Hordaland fylkeskommune
Agnes Mowinckels gate 5
Postboks 7900
5020 Bergen
Att: Solveig Lohne Rongved

Referanse:
2015/8551-41

SØKNAD OM OMDISPONERING AV BARK- MIDLER TIL HÅKONSHAUGEN

Håkonshaugen sett fra øst mot vest.

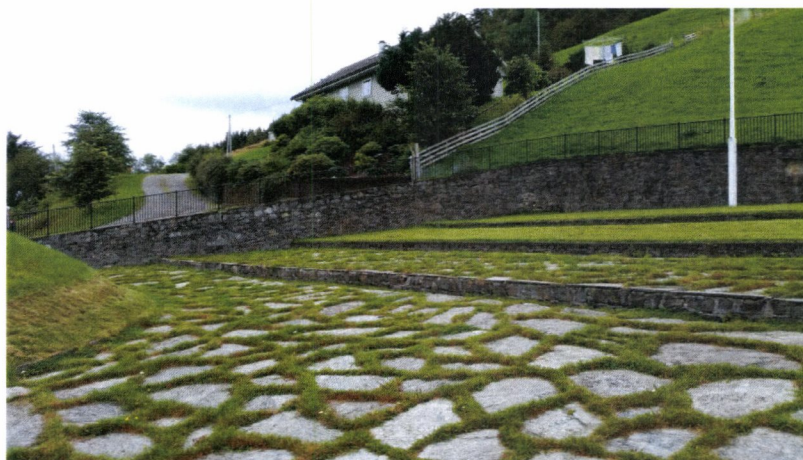
1. Bytte ut eksisterende tilkomst med ny trapp med jevn stigning og håndløper i 2 høyder.

Trappen er ikke optimalt utformet. Den er bratt og er ikke universelt utformet. Trappen er vinklet slik at man ikke får en naturlig bevegelsesretning i forhold til gravhaugen og porten. Vi ønsker å etablere en trapp som forsterker bevegelsesretningen, universelt utformet og blir god å gå i for alle uansett funksjonsevne. Benkene og informasjonstavlene vil vi plassere mellom alteret og trappen mot sør. Her vil man få et fint bakteppe med beitelandskap, skog og fjell i bakgrunnen.

På østsiden av haugen er terrenget terrassert med 3 terrasser. Terrassene er avgrenset med en oppkant av naturstein som er ca 15 cm høy.

Kantene vil vi heve til 30 cm slik at man kan sitte på dem. For å beholde fremkommeligheten legges det inn et trinn før hver terrasse i et avgrenset område slik at man får en trapp med trinnhøyde for å bevege seg opp til det øverste platået.
